NOTE COMPLÉMENTAIRE AU DOSSIER DE DEMANDE D'ENREGISTREMENT

Projet de création d'une unité de
méthanisation (rub. 2781-1)

Site de Levignen (60)

Dossier 19 01 0041

Figure 1. Illustration et schéma du disque de rupture- BTS Biogaz.

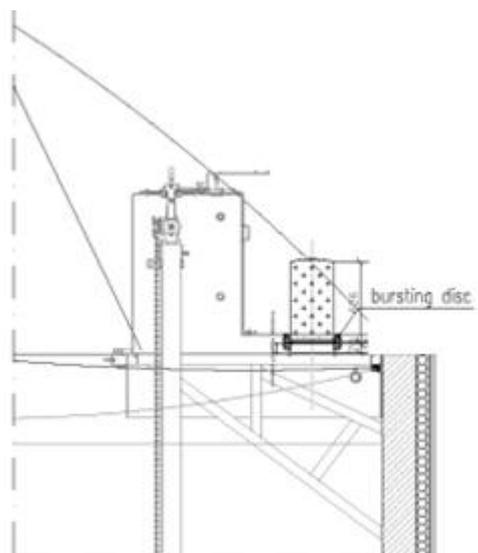
- 7) *La description technique du disque de rupture de rupture installé sur le digesteur et le post-digesteur n'a pas été effectuée (article 31 de l'AM du 12 août 2010).*

Des disques de rupture seront installés sur les digesteurs et post digesteurs.

Ce sont des éléments de sécurité additionnels aux soupapes de suppression pour prévenir une rupture des doubles membranes en cas de pression excessive résultant généralement de phénomène de moussage. Sur le type d'intrant utilisé, ce phénomène est peu probable mais ces éléments seront néanmoins installés en standard.

Ces dispositifs de sécurité seront installés sur les plateformes de service des ouvrages. Le disque de rupture sera calibré à 9 mbars pour éclater à une pression déterminée.

Localisation du site

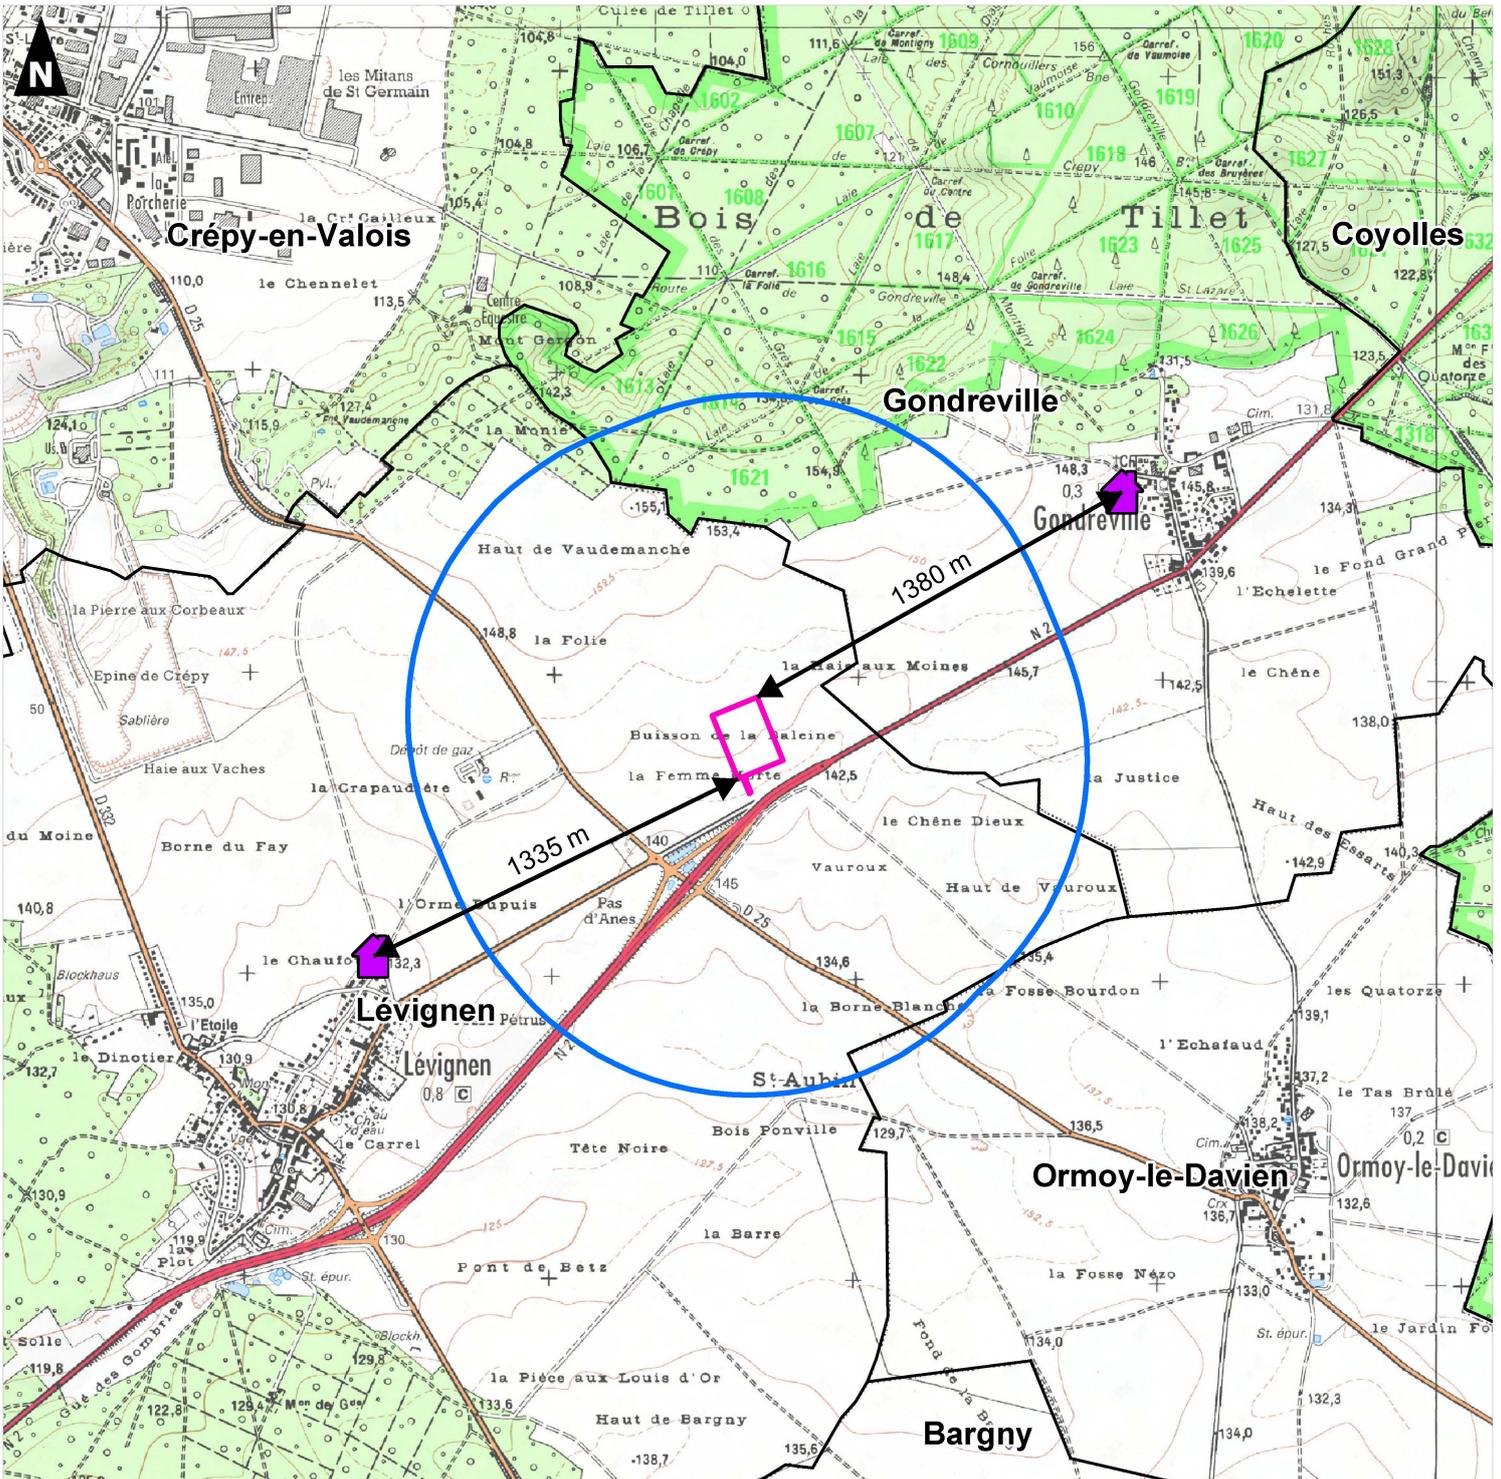
Le dossier transmis le 6 septembre ne comporte pas l'ensemble des pièces et documents exigés par les dispositions des articles R. 512-46-3, 4, 5, 6 du code de l'environnement: en particulier :

- une carte au 1/25 000 ou, à défaut, au 1/50 000
- un plan, à l'échelle de 1/2500 au minimum, des abords de l'installation
- un plan d'ensemble, à l'échelle de 1/200 au minimum.

La carte de localisation, le plan des abords et le plan de masse sont présentés **en annexe B** du présent document.

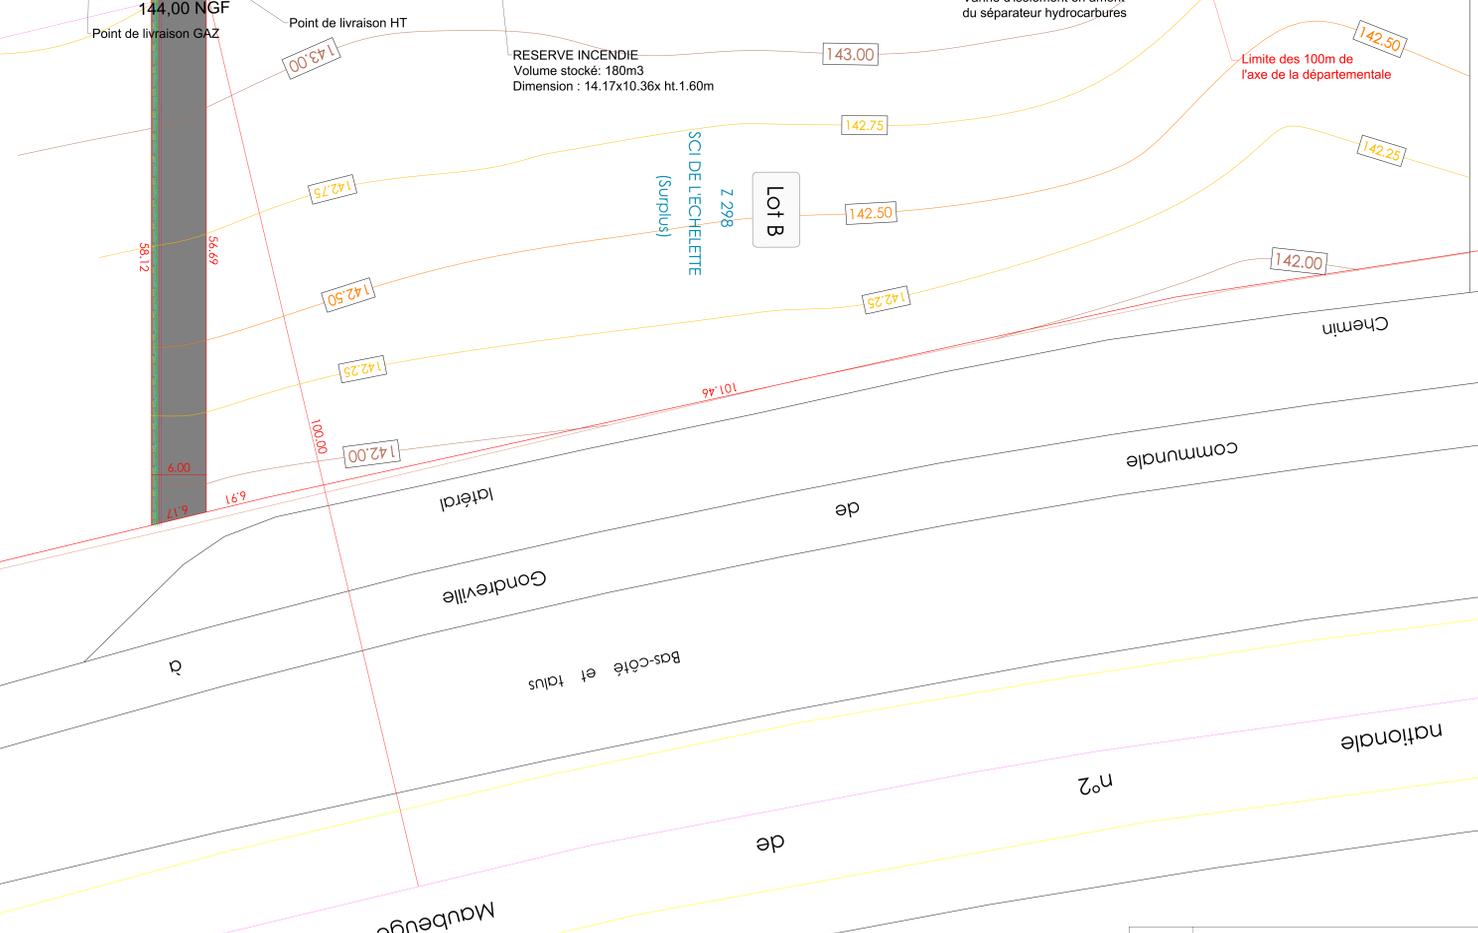
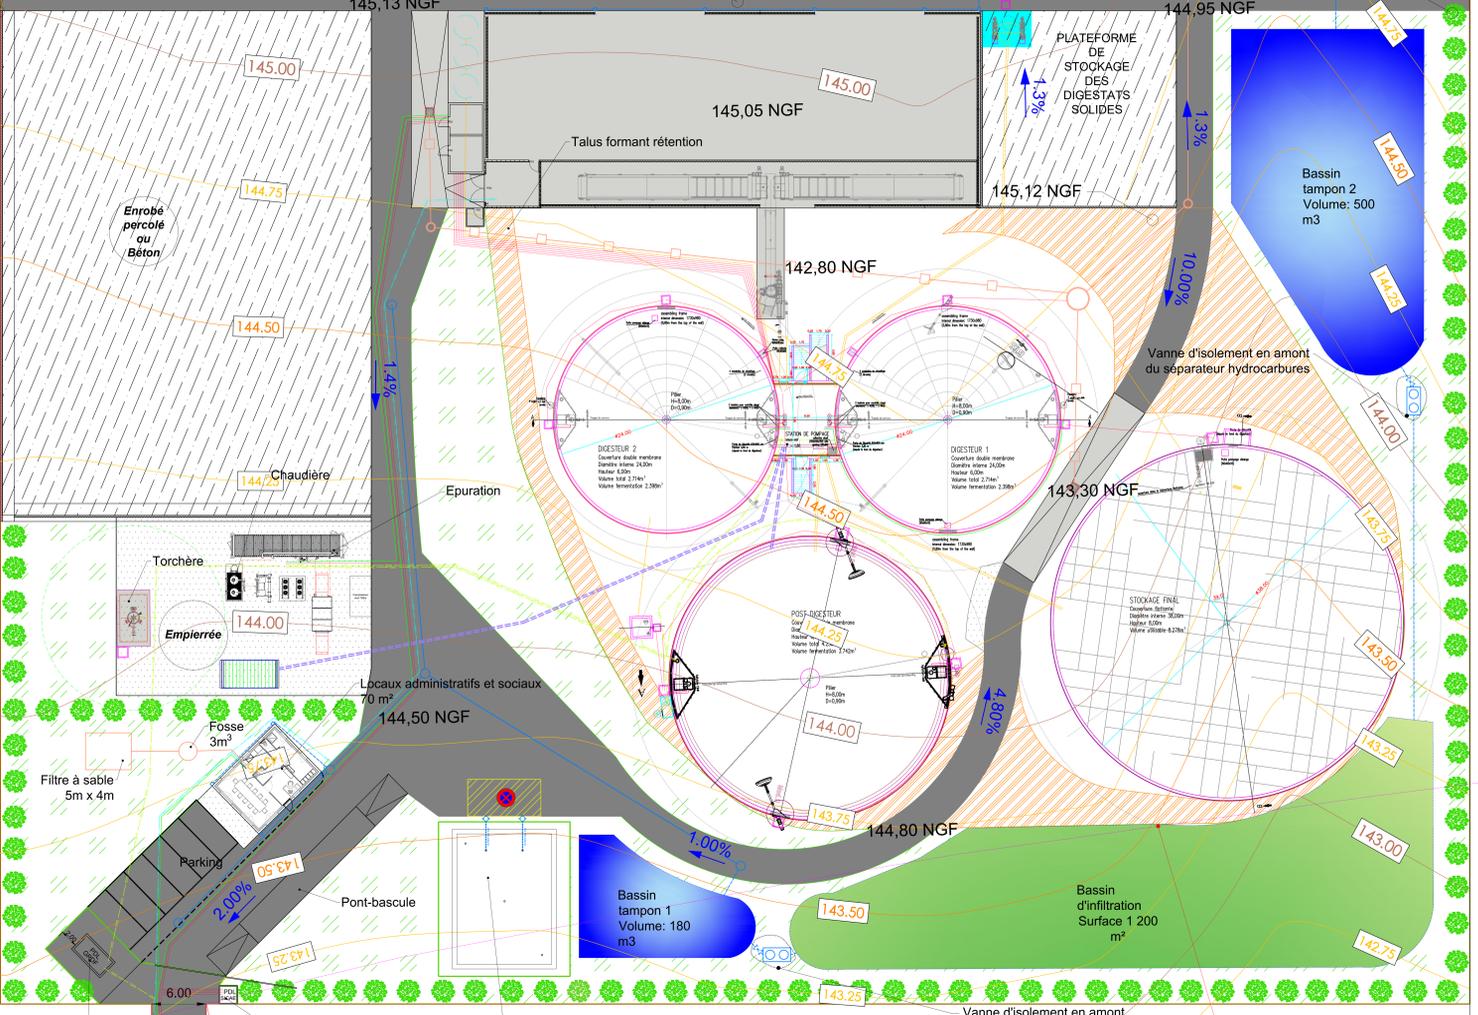
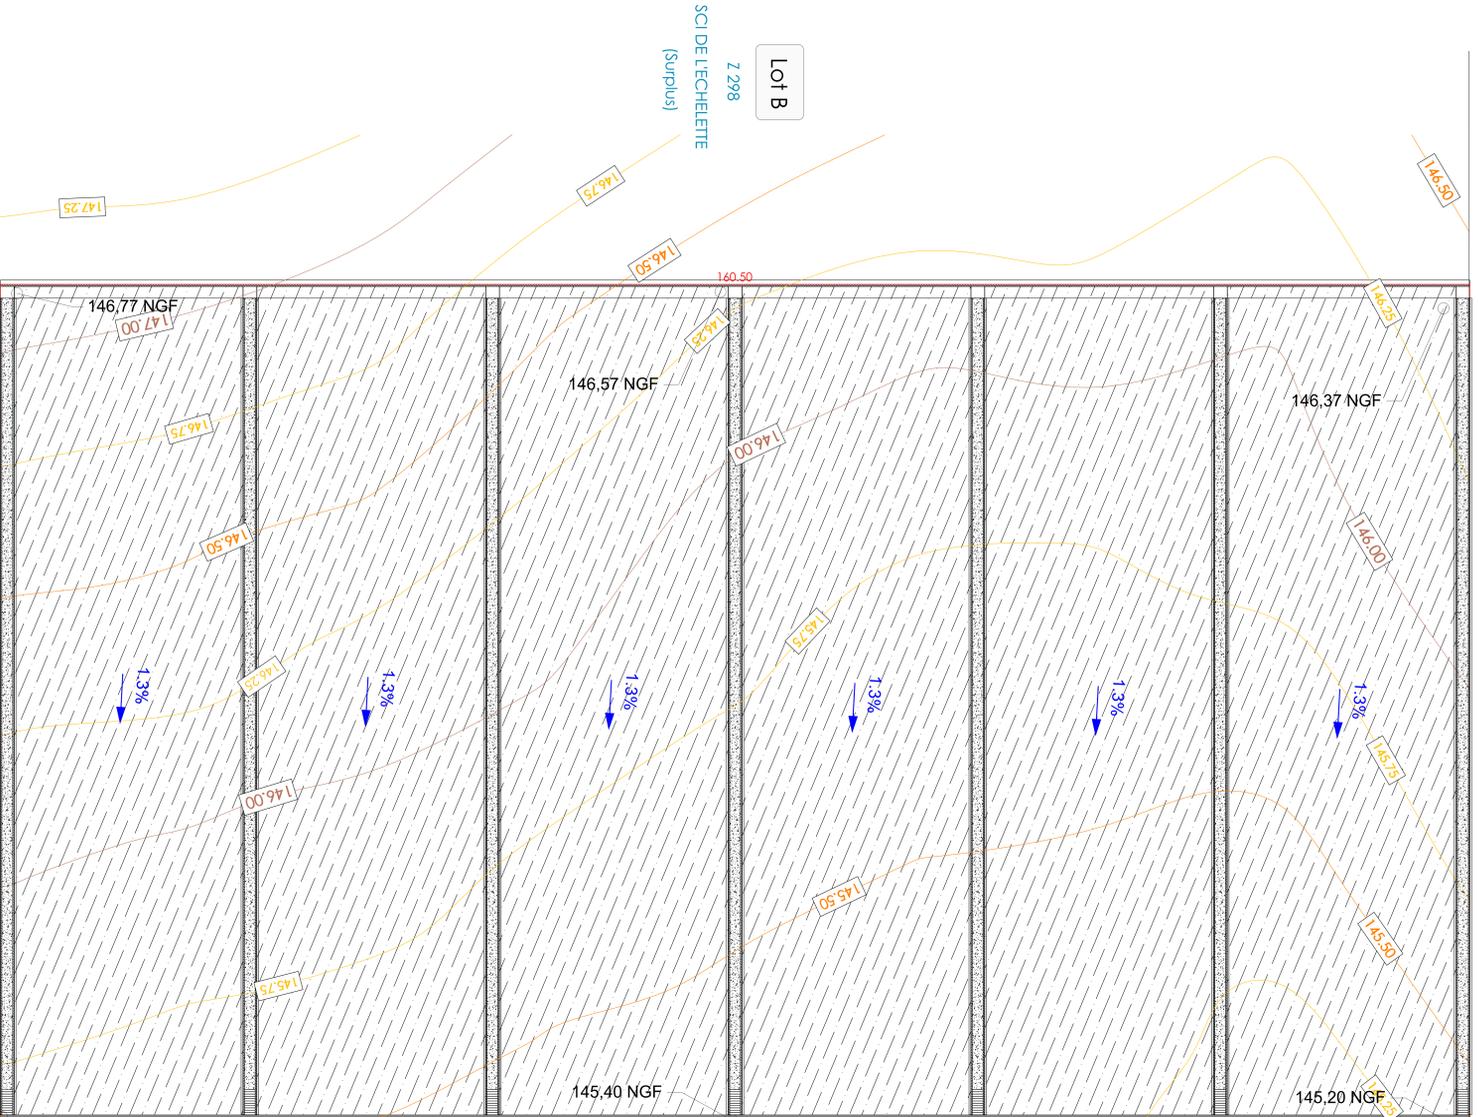
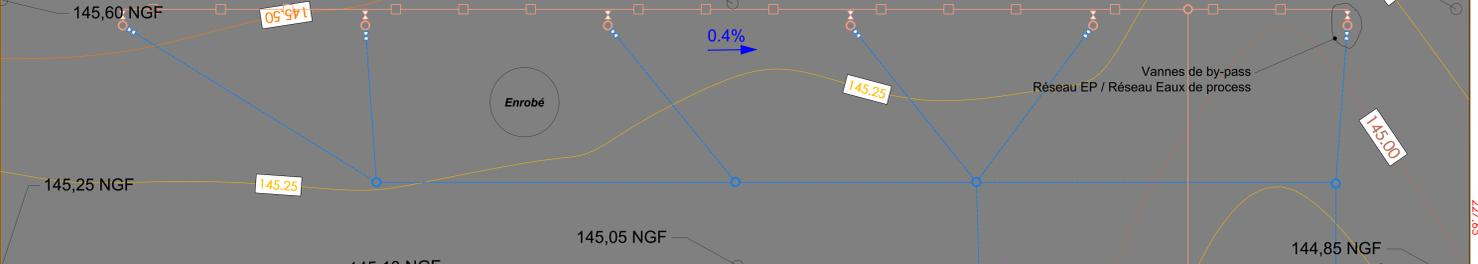
- 3) *Le plan de masse présenté en PJ 3 n'est pas à l'échelle à l'échelle 1/200 au minimum. En outre, aucune information sur la description constructive de résistance au feu et désenfumage avec une note justifiant les choix retenus (article 15 de l'AM du 12 août 2010).*

8) *Le pétitionnaire n'a pas indiqué la consigne qui définit les modalités de mise en œuvre des dispositifs permettant l'obturation des réseaux d'évacuation des eaux (article 39 de l'AM du 12 août 2010).*

Comme indiqué dans la pièce jointe 6 du dossier d'enregistrement, des vannes permettant l'obturation des réseaux d'évacuation des eaux seront implantées en amont des deux séparateurs hydrocarbures.

Ces vannes sont présentées sur le plan de masse présenté en **annexe I du présent document**.

Captages en eau potable

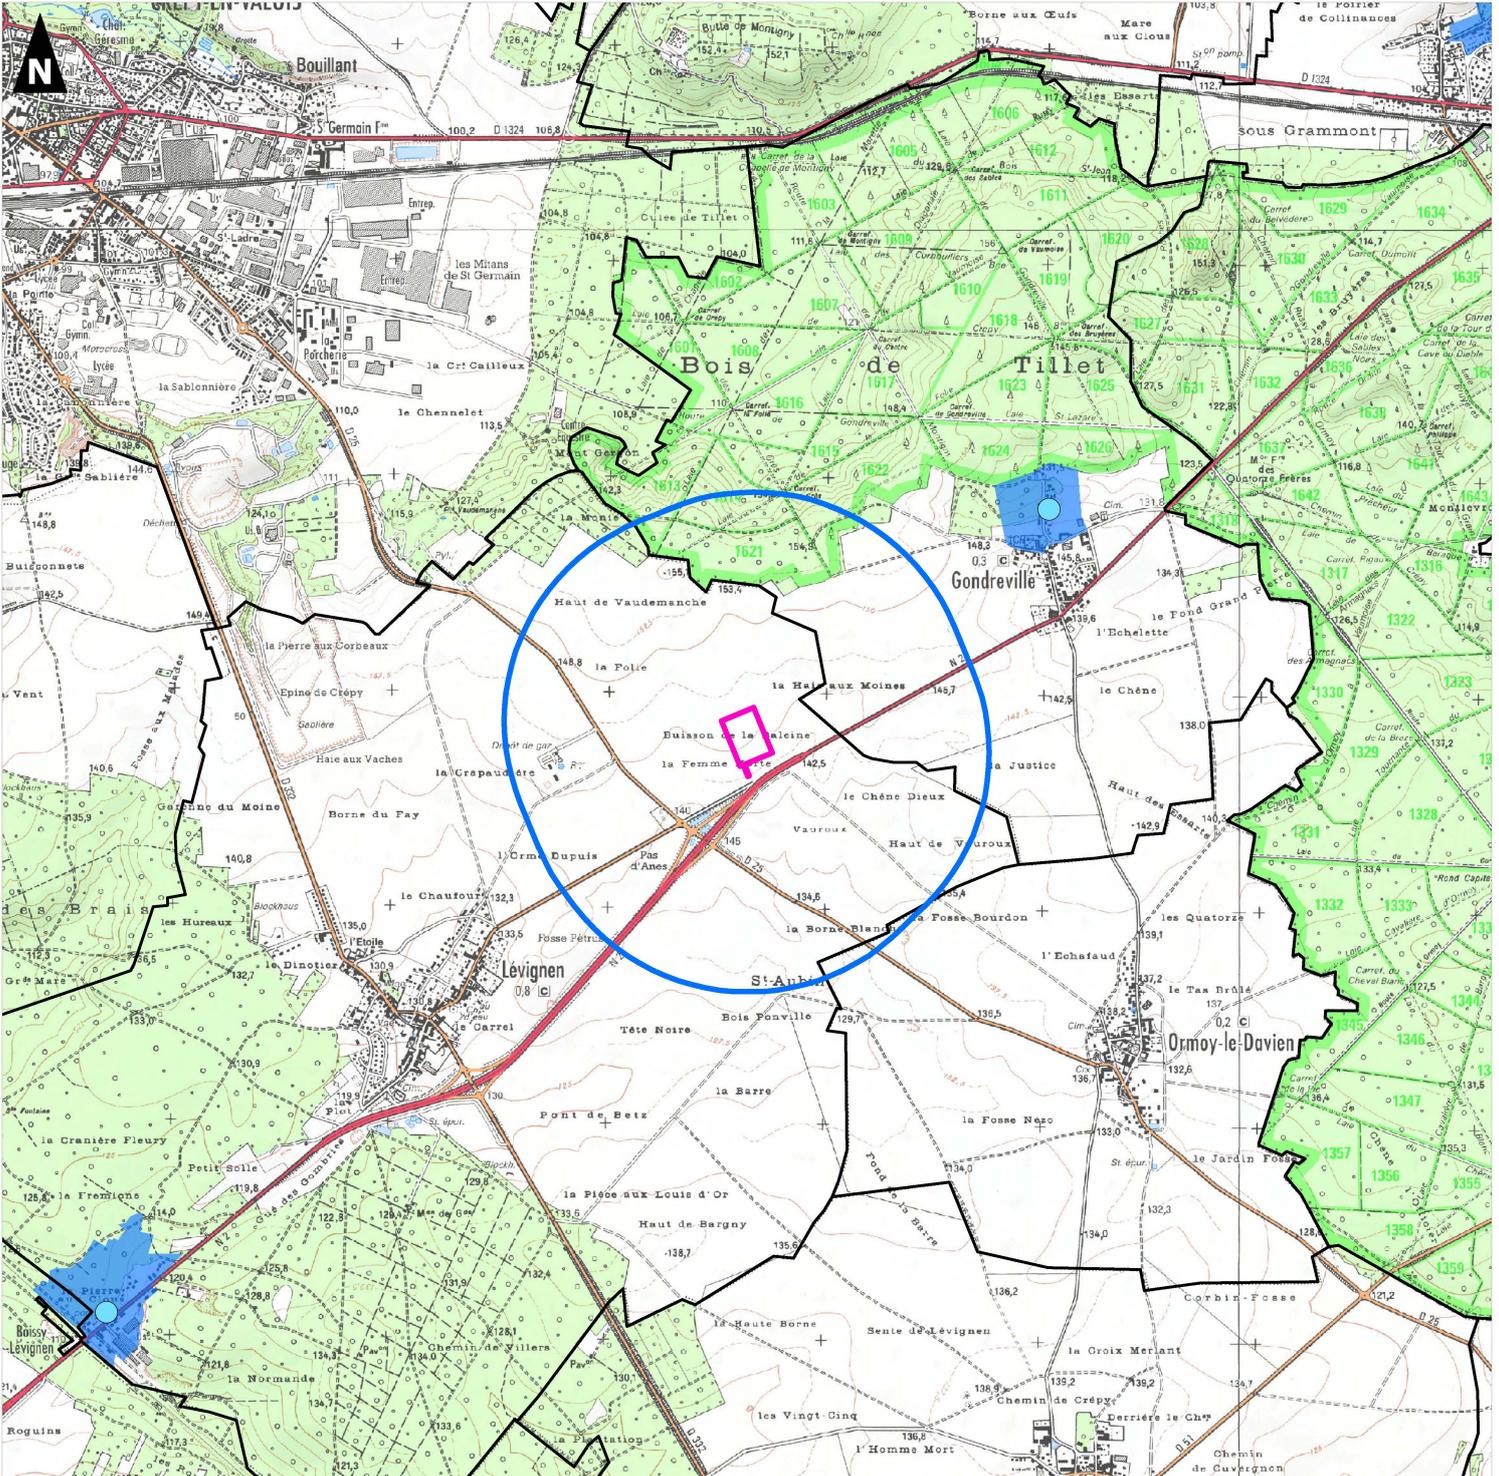
- 1) L'examen du plan de masse (non à l'échelle) ne permet pas d'apprécier les distances d'éloignements à certains enjeux visés, imposées par l'article 6 de l'arrêté ministériel du 12 août 2010.

Une carte de localisation faisant figurer les premiers habitants ainsi qu'une carte présentant les captages et que les périmètres de protection sont présentés **en annexe C** du présent document.
